SERVICE INFO – INA 0099

Промяна в съдържанието на опаковката за номер на част: 532 0020 10

Артикулни номер: 532 0020 10

Снимка 1: 532 0020 10 – INA пластмасова водеща ролка с придружаващ фиксиращ болт

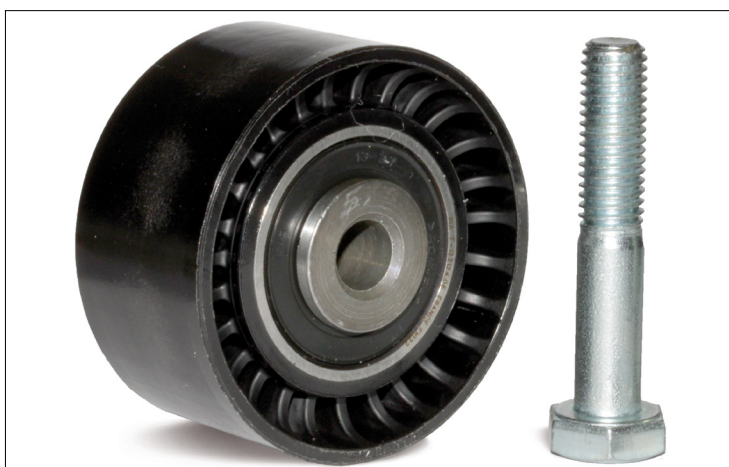
Съдържанието на опаковката за номер на част: 532 0020 10 беше оптимизирано. Благодарение на дизайна на водещата ролка, болт M10x55 може да бъде използван за всички изброени превозни средства. Болт M10x50 и шайбата не са вече необходими. Опаковката следователно съдържа пластмасова водеща ролка (снимка 1, ляво) и болт M10x55 (снимка 1, дясно).
